大間原子力発電所

敷地周辺及び敷地近傍の地質・地質構造 (コメント回答 その7)

(補足説明資料)

2019年12月20日
電源開発株式会社

1. 第732回審査会合資料2-1で示した国交省(2014)のF18断層の文献断層長さについて

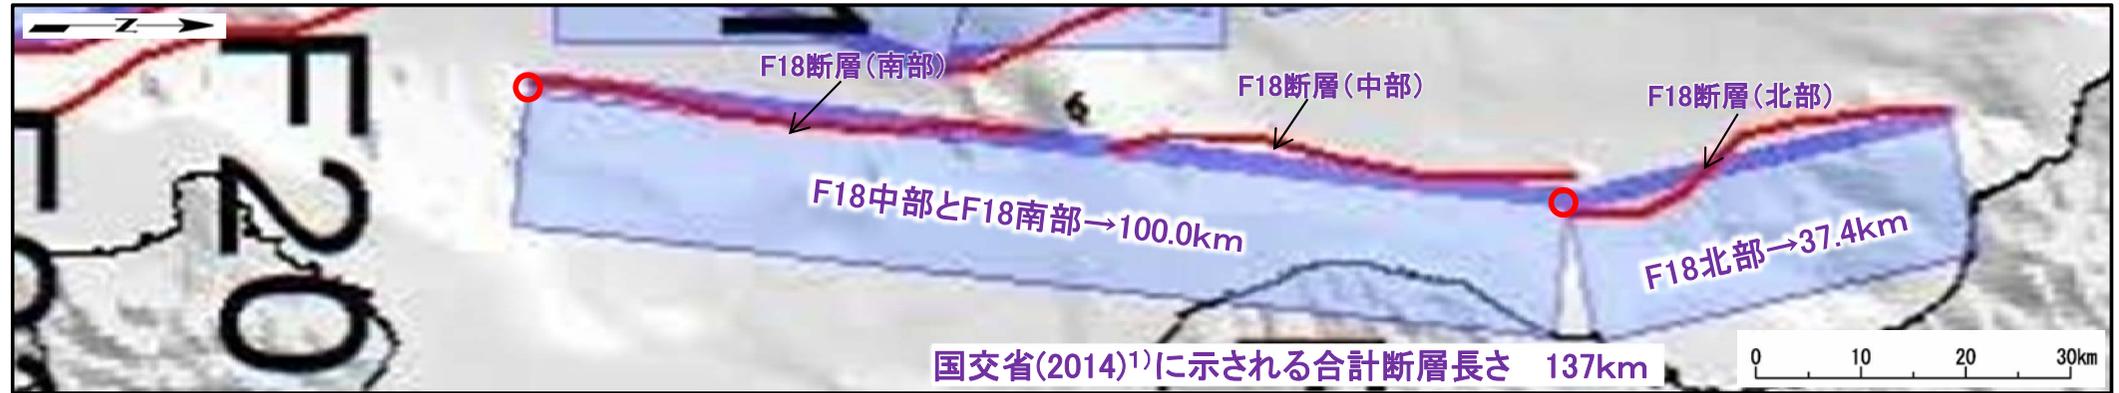
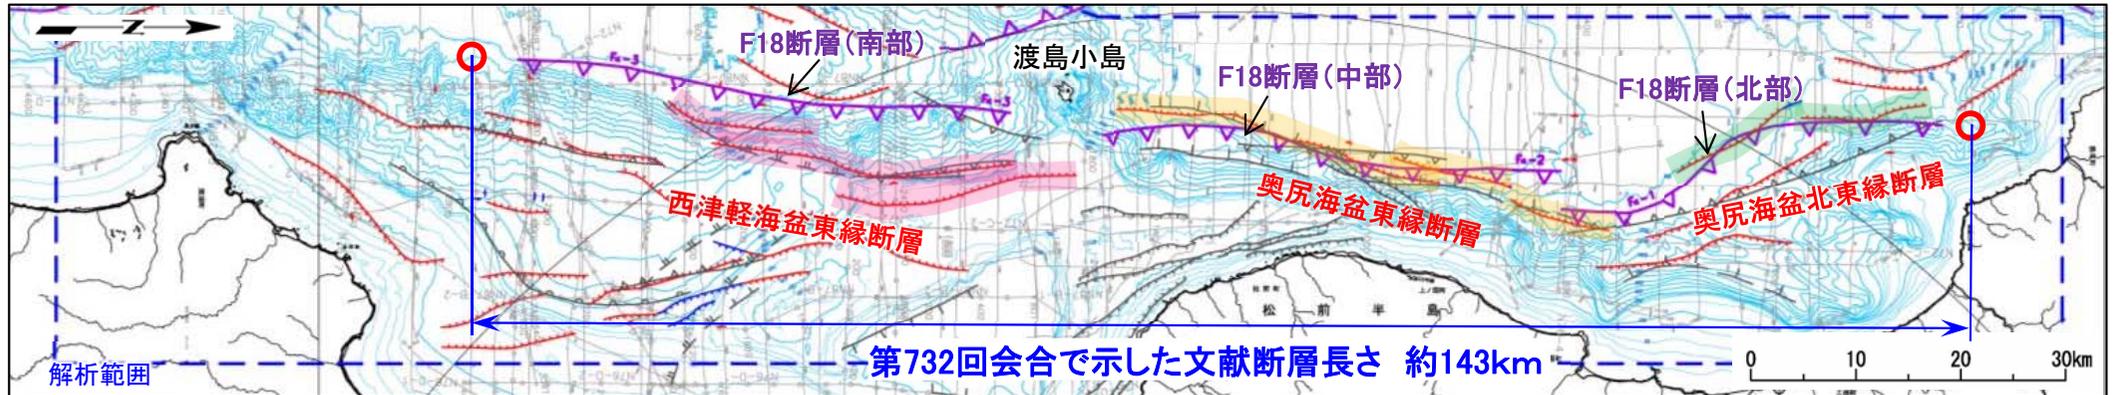
No.	項目	指摘時期	コメント内容	掲載箇所	
				本編資料	補足説明資料
S1-73	奥尻海盆東縁断層	第732回会合 (2019.6.21)	奥尻海盆北東縁断層、奥尻海盆東縁断層及び西津軽海盆東縁断層の連動について、国土交通省(2014)に示されている長さ(137km)、事業者が文献調査段階で示した長さ(143km)、事業者が同時破壊を考慮すると評価した長さ(127km)の根拠を説明し、震源として考慮するものを選定すると共に、地震動への影響をM-Δ図等を用いて説明すること。	P.1-31,46,47,50 P.6-26,27 P.9-3	P.2
S1-75	下北半島西部の隆起	第732回会合 (2019.6.21)	下北半島西部の隆起に関してF-14断層の不確かさの一環として設定した仮想的な断層の基本方針については一定の理解をするものの、走向については任意性があると考えている。ブーゲー重力異常等の地下構造、背斜・向斜等の地質・地質構造、リニアメント等の変動地形学の観点等から、仮想的な断層の走向を時計回りに回転させたケースについても検討し説明すること。	P.8-9~ P.8-14	P.6~P.14
S1-76	下北半島西部の隆起	第732回会合 (2019.6.21)	渡辺ほか(2012)に示されている大間周辺の1903年~1981年間の水準点変動データについて、1981年以降のデータの有無を確認し、データがあれば傾向等を説明すること。	—	P.16~P.21

コメントNo. S1-73

- 第732回審査会合までは, 国交省(2014)¹⁾によるF18断層の文献断層長さは, 文献に示される断層トレースを, 当社が断層が分布しないと評価する測線まで延長した長さで記載していた。(約143km)
- 今回以降は, 文献に示される長さを記載することとする。(F18中部とF18南部→100.0km, F18北部→37.4km, 合計断層長さ 137km)

空中写真判読図

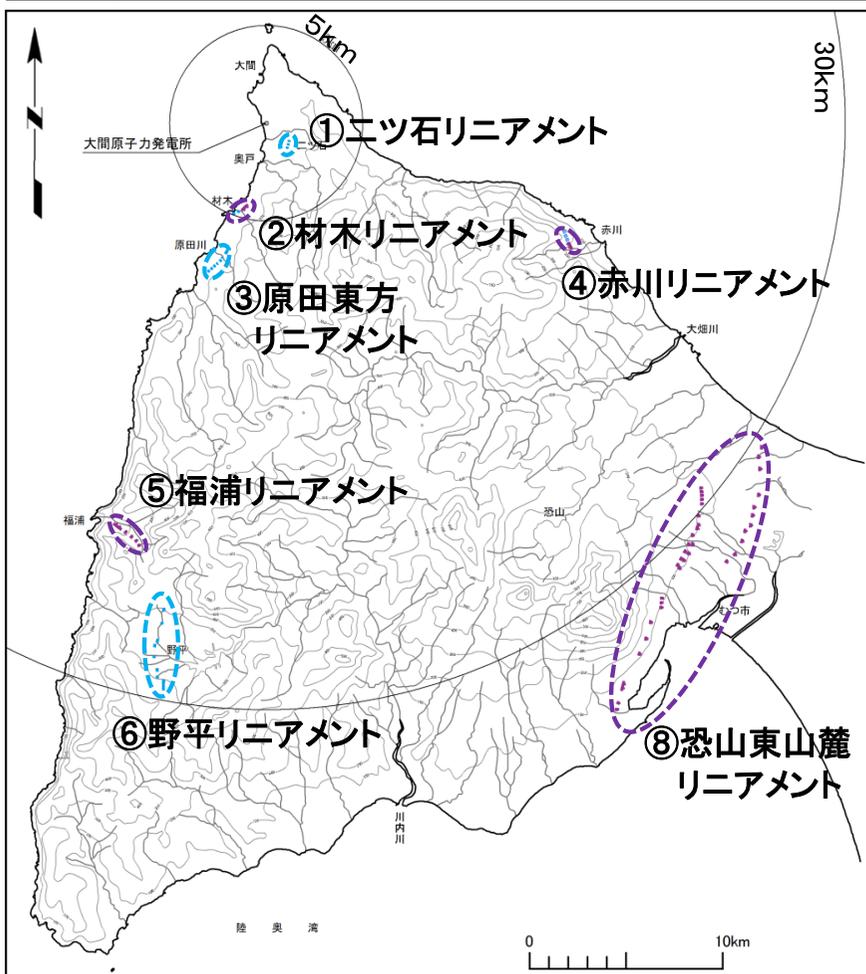
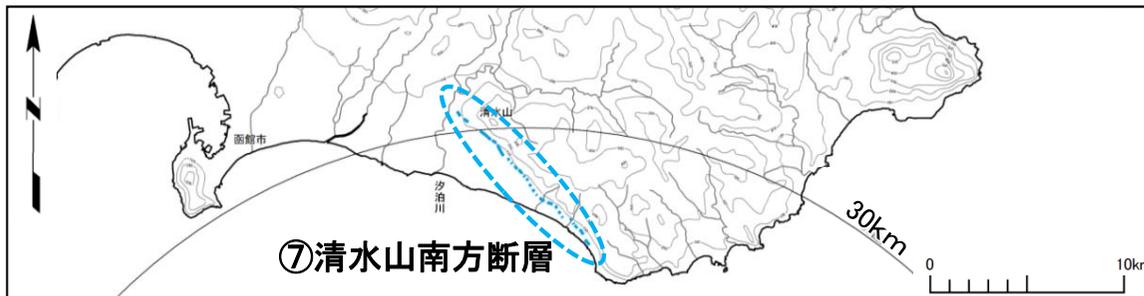
コメントNo. S1-75

- 空中写真判読により、周辺陸域(30kmまで)において判読された全ての「断層地形の可能性のある地形」を、活動性評価の対象とする断層等として平面図に示し、表にまとめた。
- 「相対的に隆起が速い領域」には、①ニツ石リニアメント、②材木リニアメント、③原田東方リニアメントが抽出される。これら「断層地形の可能性のある地形」には、現地調査の結果、後期更新世以降の活動は認められない。※3
- 当該領域には、NNW-SSE走向およびNNE-SSW走向の線状地形が多く判読されるものの、上記以外に断層による変位を示唆する地形的特徴を持つ地形要素は認められない。

1903年～1981年間の水準点変動とM₁面の旧汀線

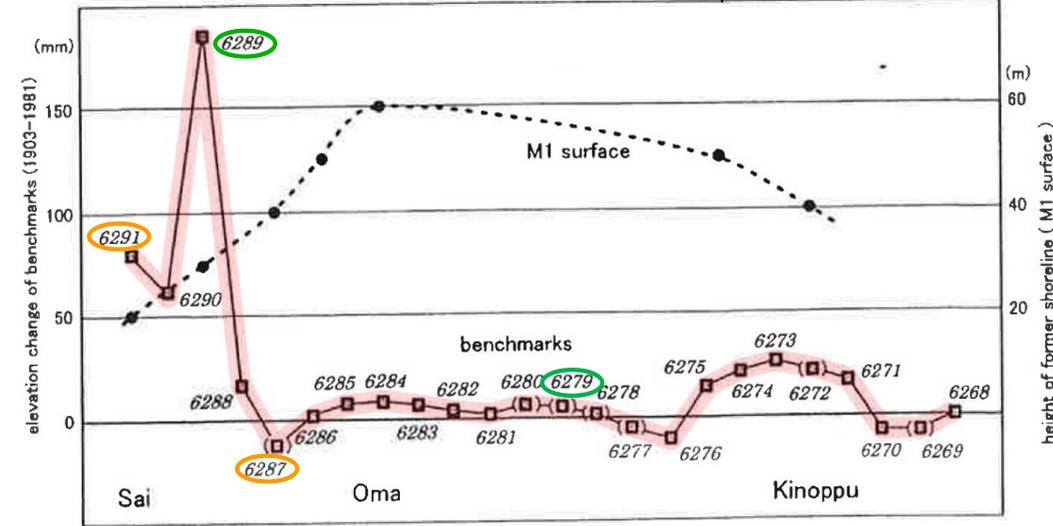
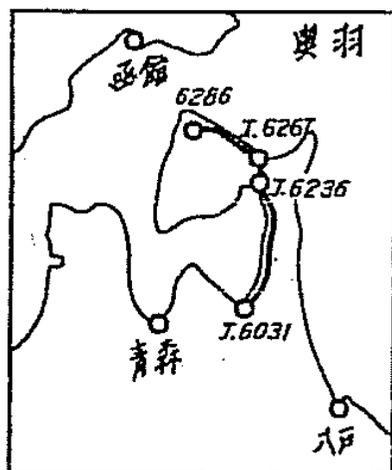
コメントNo. S1-76

渡辺ほか(2012)⁶⁾には、大間付近の約80年間の水準点変動量のグラフが示されている。国土地理院が公開している水準点変動図に基づく検証の結果、この水準点変動量のグラフは、むつ市における水準点変動量を0とした相対的な変動量として、正しく図化されていると判断される。本図によれば、「相対的に隆起が速い領域」において下記の傾向が示唆される。これら傾向の信頼性を評価するため、国土地理院による期間ごとの水準点変動図、他機関による水準点変動図と比較するものとする。

- 北東側海岸において、有意な変動は認められない。
- 西側海岸において、奥戸から佐井(水準点6287→水準点6291)に向かい変動量が大きくなっており、また途中の水準点6289が特に大きな変動量となっている。
